FORMULIR EDITOR

Hanya contoh; silakan buat versi sendiri, bandingkan sebelum dan sesudah revitalisasi

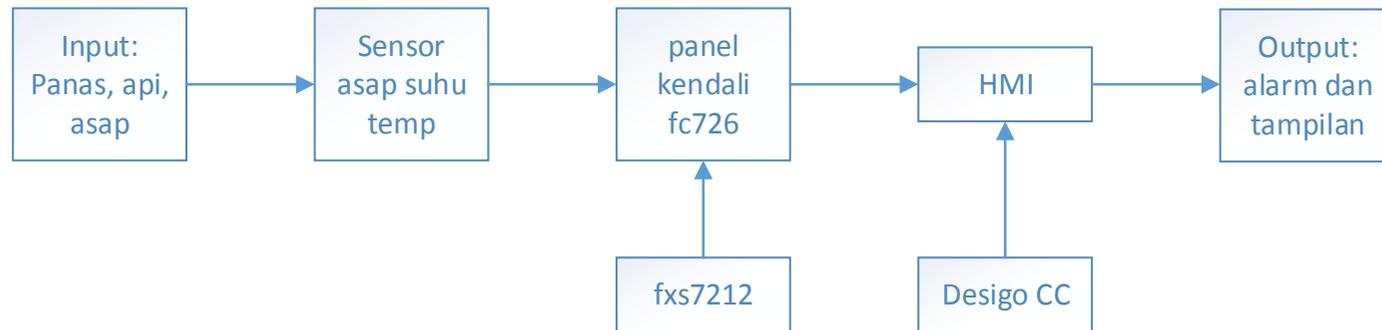
ganti gambar tersebut dengan skema dari sistem pendeteksi kebakaran tersebut (bandingkan antara sebelum dan sesudah revitalisasi), contoh terlampir
